# Service Training

**Aggiornamenti 2024/2025**

Questa sezione riassume le nuove funzionalità e le modifiche introdotte tra settembre 2024 e settembre 2025. Sono ordinate in base alla struttura delle sezioni dei documenti di formazione.

## Riparo giunto riduzione barra

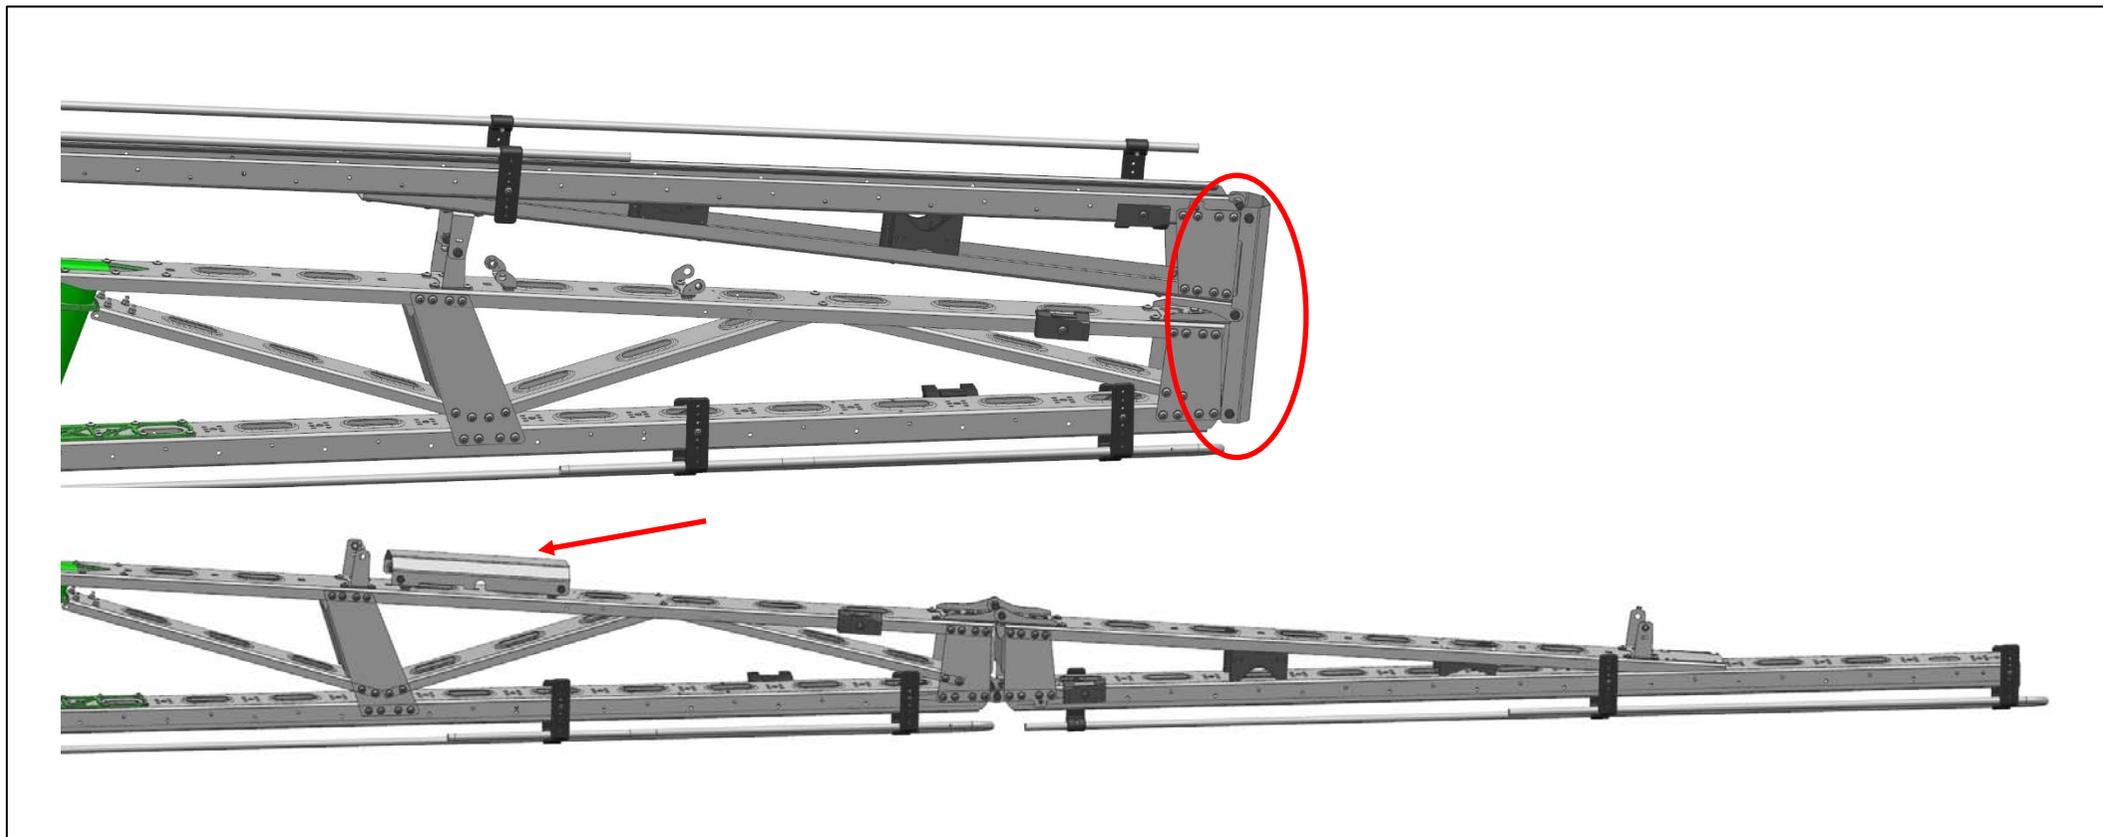
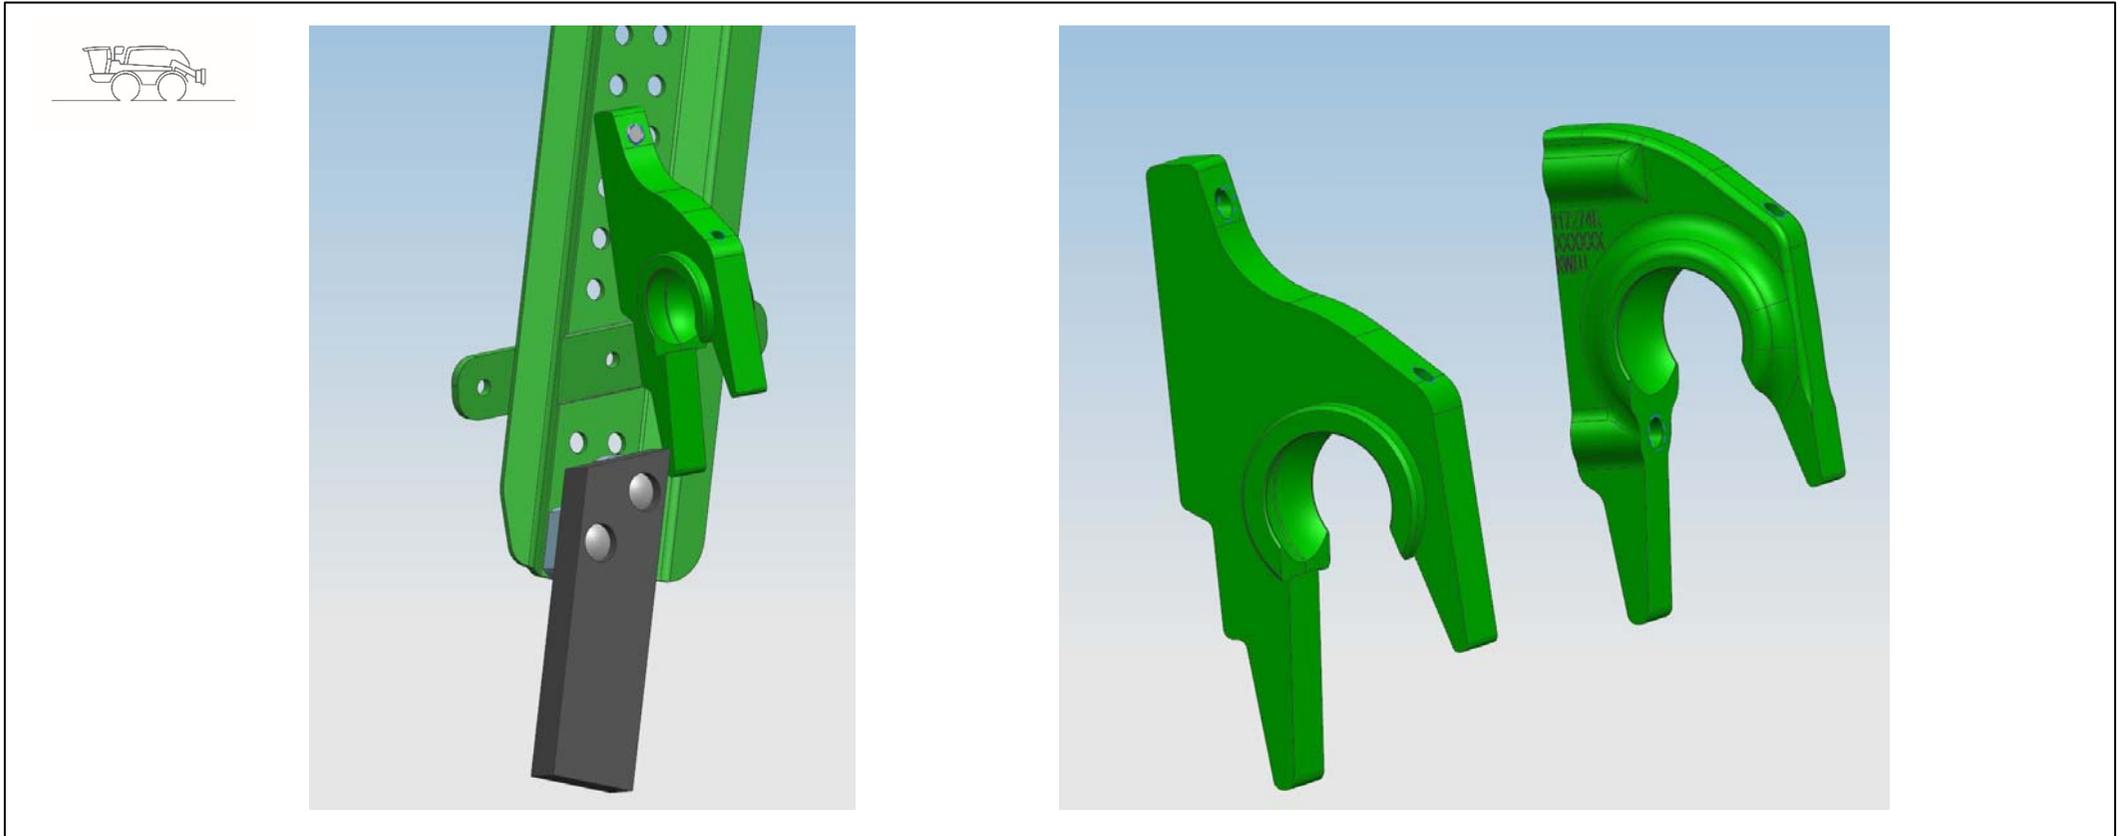
Verrà introdotto un profilo che protegge i tubi in alluminio e le sporgenze del giunto di riduzione dagli ostacoli presenti sulle capezzagne, sui bordi dei campi, ecc..

**123355** → L3 3-PART da 36M a 30M

**123356** → L3 3-PART da 36M a 33M

**123357** → L3 4-PART da 40M a 39M

**123358** → L3 4-PART da 42M a 39/42M

## Introduzione del secondo cilindro di alzata

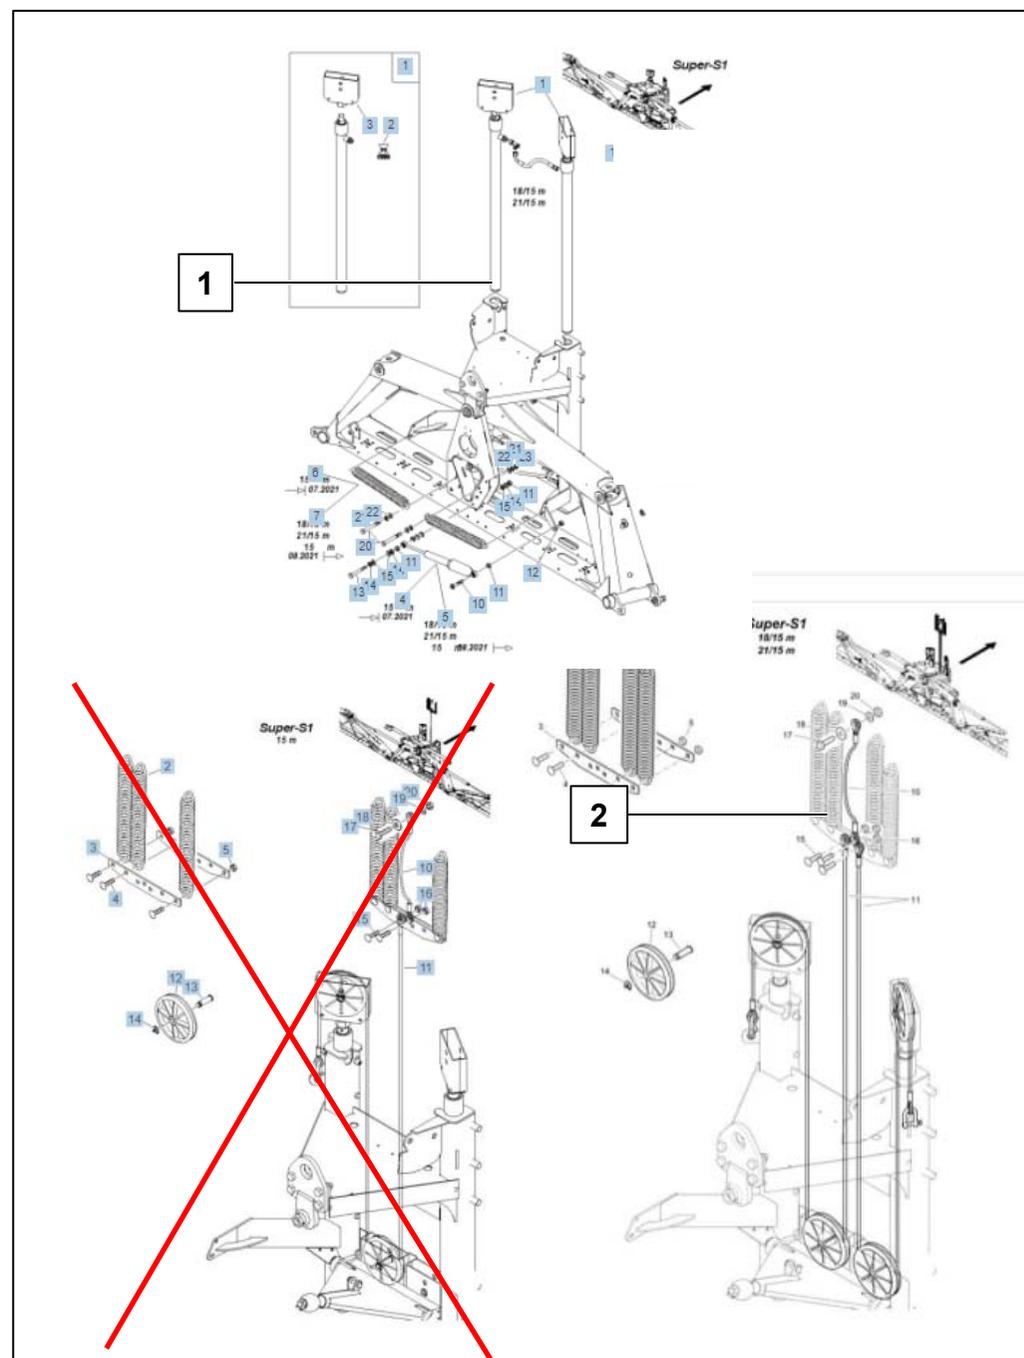
Poiché in passato si sono verificati casi in cui è stato necessario installare un secondo cilindro di sollevamento sulle barre S perché la forza di sollevamento di un cilindro di sollevamento non era sufficiente per sollevare la barra, e questo aggiornamento ottimizza anche la durata utile dei bracci S1 e S2, **le piccole larghezze dei bracci S1 (15 m) e S2 (15-18 m) saranno ora dotate di 2 cilindri di sollevamento (1)**. In questo modo, anche le molle verranno modificate in modo che ora possano essere utilizzate 4 molle di tensione (913235) anziché 3. Quando il secondo cilindro di sollevamento viene installato su attrezzi esistenti sul mercato, anche la molla deve sempre essere sostituita.

## Introduzione doppio cavo (solo in caso di problemi)

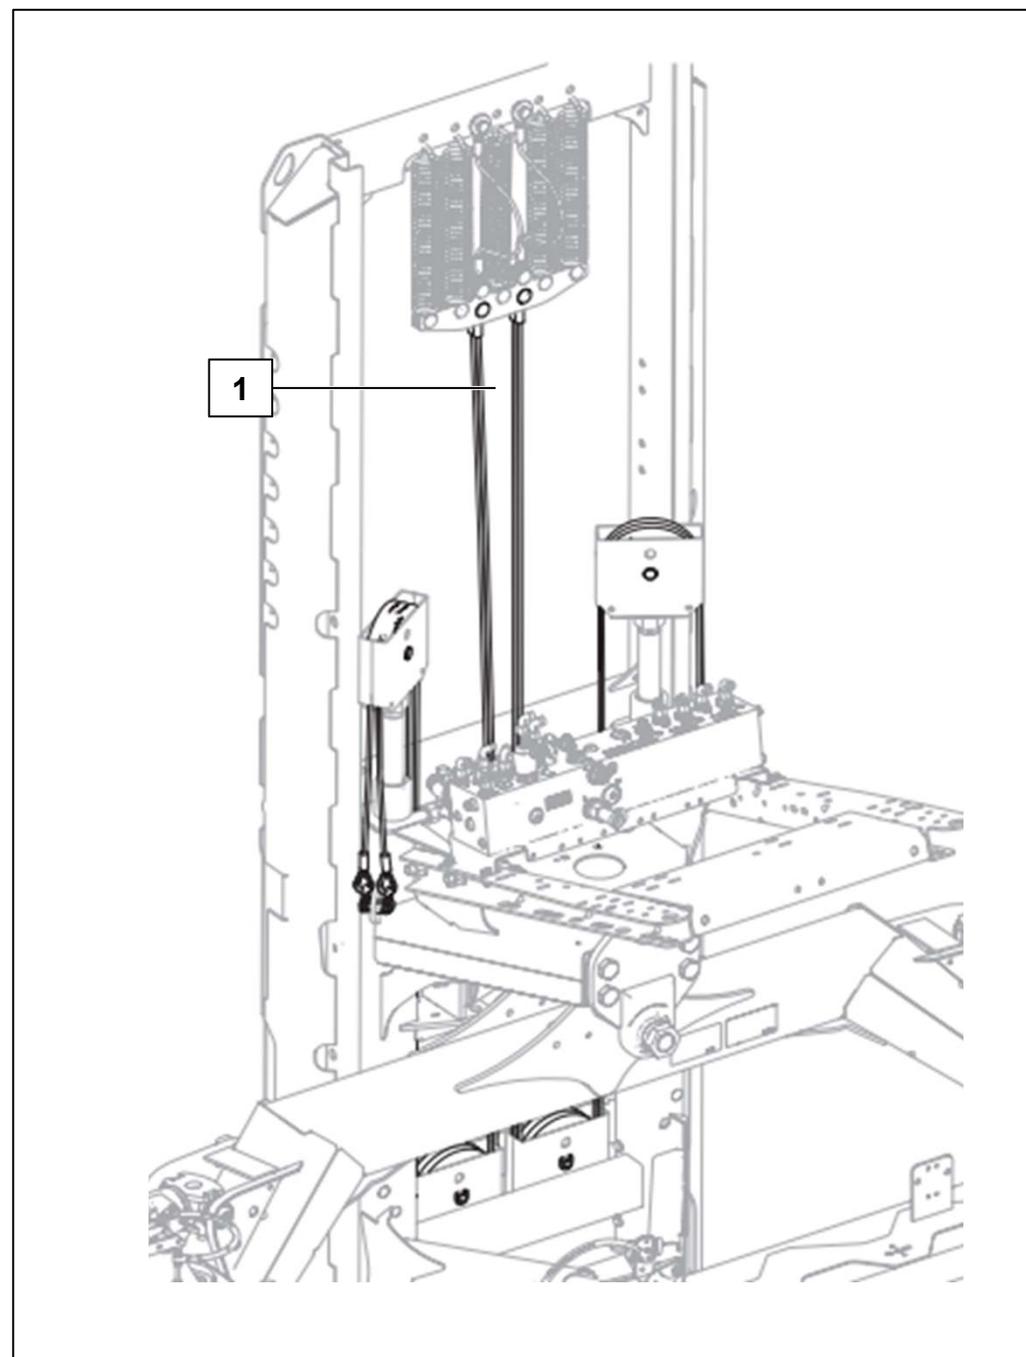
In passato, si sono verificati casi in cui i cavi di sollevamento si sono strappati sull'UF 02 con DistanceControl. Per questo motivo, è stata introdotta una guida a doppia fune (1) per distribuire meglio le forze.

Per questo verrà utilizzato il kit di conversione 123375. Il kit di conversione può essere utilizzato su tutte le barre Super S1/S2.

### Gocciolamento a barra chiusa - DUS

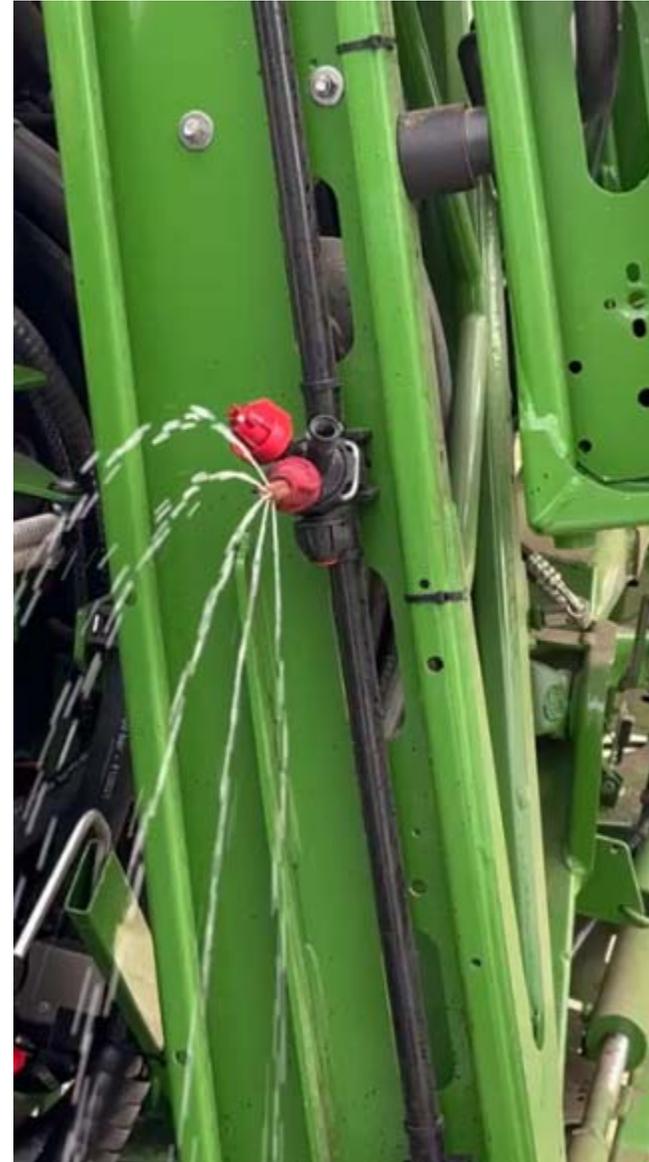
In concomitanza con il sistema di circolazione della pressione, è stato segnalato il gocciolamento degli ugelli su diversi attrezzi (su barre Super-S).

Quando si è esaminato l'errore, si è scoperto che la regolazione della pressione DUS tramite la valvola di controllo della pressione non aveva alcun effetto indipendentemente dall'impostazione della valvola di controllo della pressione DUS, c'era una pressione di circa 0,4 bar sugli ugelli a causa delle dimensioni della linea.

Installazione di membrane antigoccia da 0,5 bar in passato (montati in fabbrica).

La membrana antigoccia **ZF1842** da 0,9 bar verrà introdotta e potrà essere utilizzata in caso di problemi.

## Valvola di ritorno KWA020

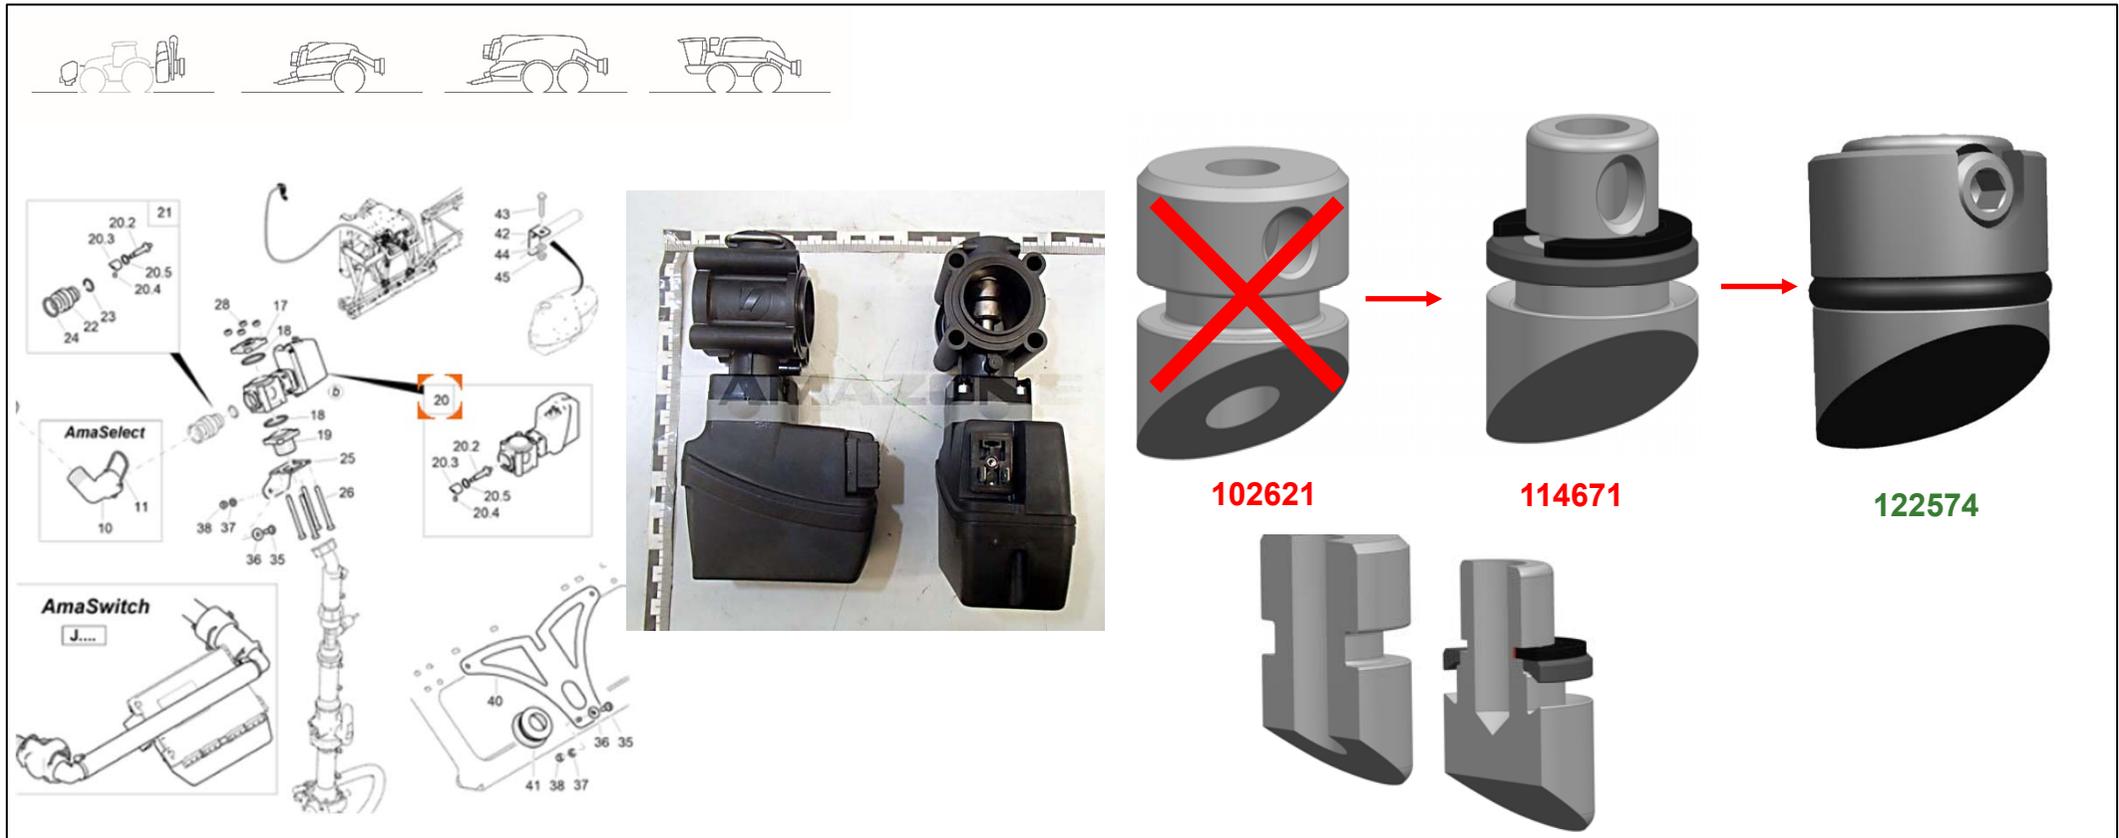
|-> **2021**: L'O-ring installato sul pistone della valvola di controllo ZF1360 (KWA020) può saltare fuori dalla scanalatura. Il cursore **102621** verrà interrotto e sostituito con **114671**. La valvola può essere convertita con il kit di retrofit 114676.

|-> **Estate 2024** Kit **114676** è stato sostituito da **122573**. Modificato ulteriormente il cursore **122574**. E' stato rimosso il fermo **DL492** e ora viene bloccato da un grano.

## AmaSwitch corpo ugello

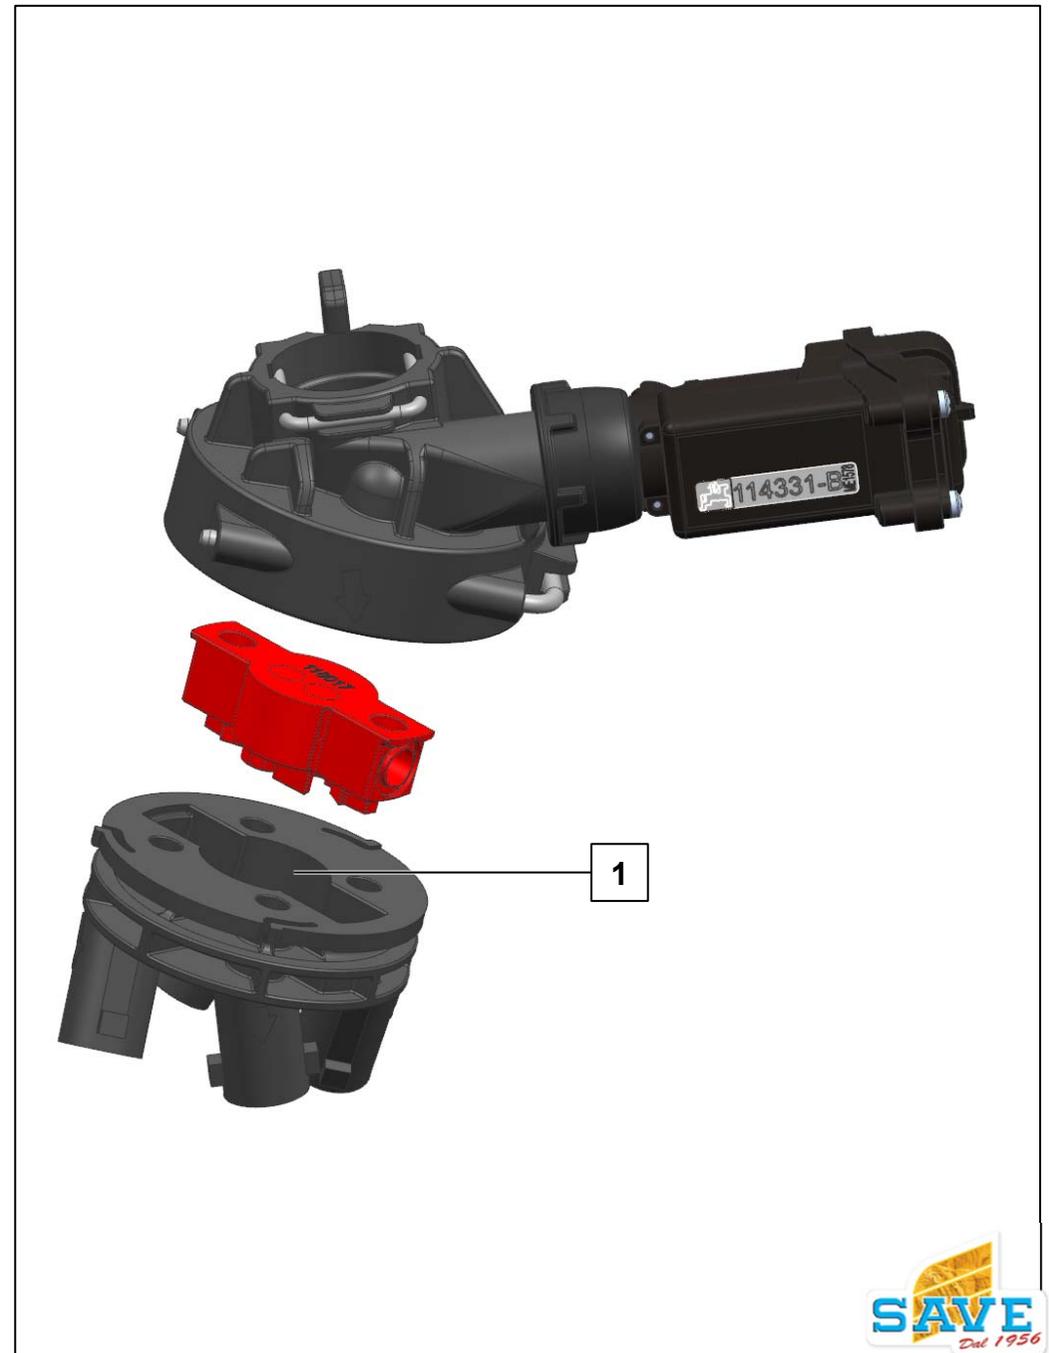
A causa dell'usura degli attacchi a baionetta sui pezzi girevoli **118016** (1), verrà utilizzato un materiale più robusto.

### Filtri di sezione

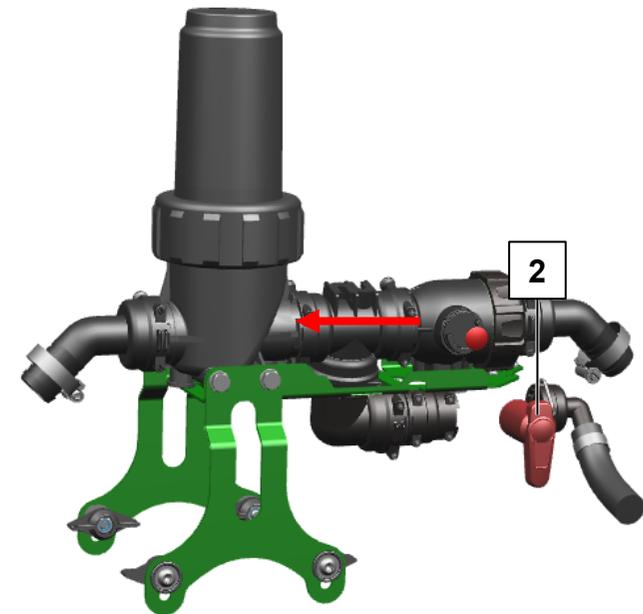
Il rubinetto di drenaggio (2) è stato spostato per permettere una miglior pulizia del filtro.
